Planfeststellungsverfahren nach § 18 Allgemeines Eisenbahngesetz (AEG) für den 3-gleisigen Ausbau der Strecke "ABS 46/2 Grenze D/NL - Emmerich - Oberhausen", Planfeststellungsabschnitt (PFA) 3.3 Emmerich-Praest - 2. Deckblattverfahren; hier: Stellungnahme der Stadt Emmerich am Rhein

Anlage zu Vorlage 05-16 2308 Stellungnahme PFA 3-3 2-Deckblatt

2. Deckblattverfahren

STELLUNGNAHME DER STADT EMMERICH AM RHEIN

BÜ Sulenstraße

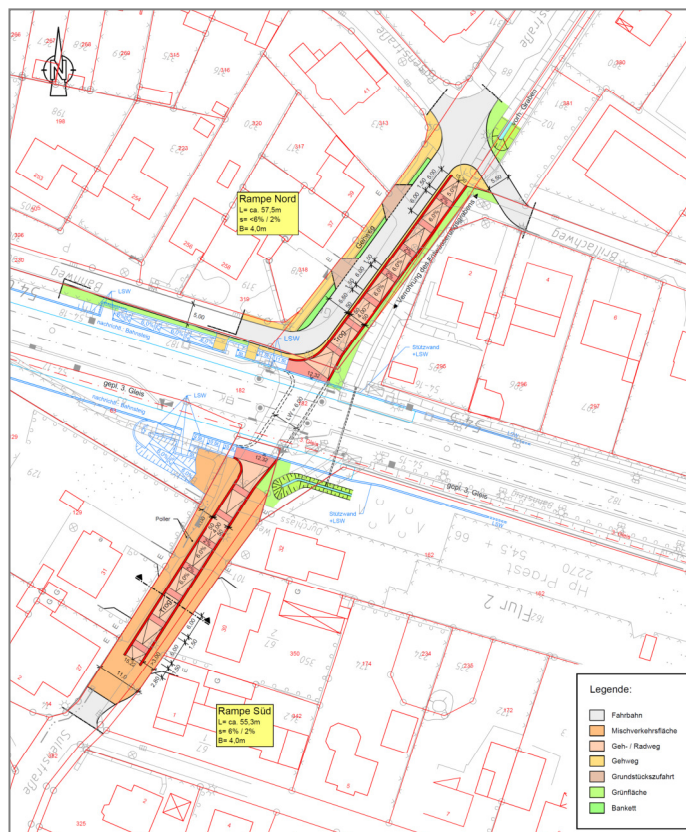
In Abstimmung mit der DB Netz AG hat die Stadt Emmerich am Rhein eine Eisenbahnüberführung für Fußgänger und Radfahrer geplant, die alle Anforderungen der geltenden Regelwerke an Breite, Verhältnis Breite/Länge, Einsehbarkeit und auch Übersichtlichkeit erfüllt. Die Gradlinigkeit und die ausreichend große Dimensionierung vermitteln eine hohe Sicherheit, die zu einer entsprechenden Akzeptanz durch die Bevölkerung führt.

In einer durch die DB Netze beauftragten Studie (15.12.2015) wurde zusammenfassend festgestellt, dass die Prüfung der Machbarkeit zur gradlinigen Führung der EÜ(F) Sulenstraße in Bezug auf die Sachverhalte

- Betroffenheit der Grundstücke/Anwohner
- Darstellung
- Barrierefreiheit
- Realisierbarkeit
- Wirtschaftlichkeit / Kosten

grundsätzlich umsetzbar ist.

Das Ergebnis der Studie wurde in das 2. Deckblatt eingebracht.

BÜ Raiffeisenstraße

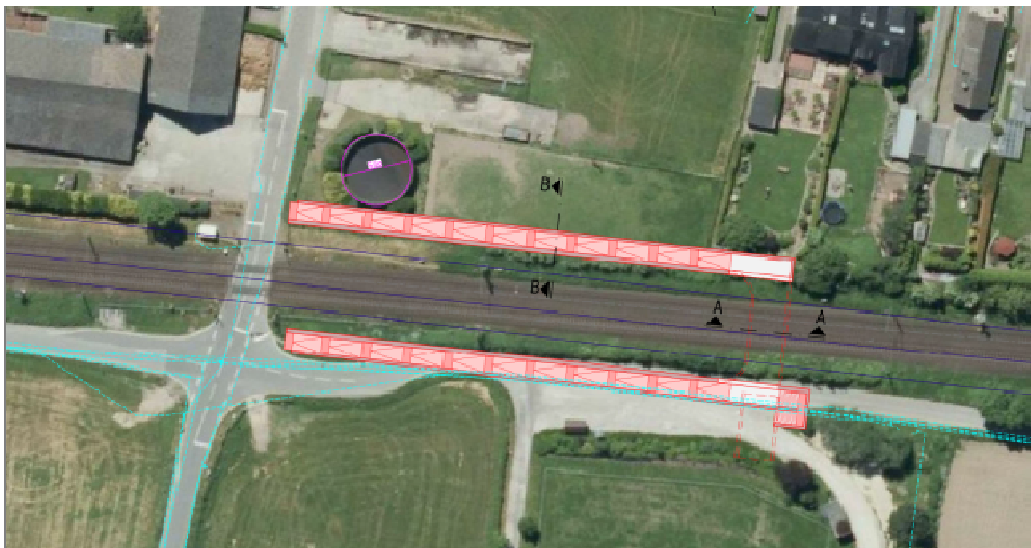
Als Ersatzmaßnahme für den BÜ Raiffeisenstraße wurde der Stadt Emmerich bereits durch die Vorhabenträgerin ein Vorabzug der Entwurfsplanung (EÜ Praestsches Feld), in der z.B. bereits die Querungshilfe L7 berücksichtigt wird, zur Stellungnahme zugesandt. Diese wurde mit Schreiben vom 28.07.2016 beantwortet.

Ergänzend und zur Gewährleistung einer maximalen Sicherheit der querenden Fußgänger regte die Stadt Emmerich in ihren bisherigen Stellungnahmen eine Ausbildung der Querungshilfe im Einmündungsbereich der Straße Praestsches Feld als Fußgängerüberweg (Zebrastreifen) gem. §26 StVO an; auch sollte eine Lichtsignalanlage für Fußgänger in Betracht gezogen werden.

Die Errichtung einer Querungshilfe als Fahrbahnteiler wurde in das 2. Deckblatt eingebracht.
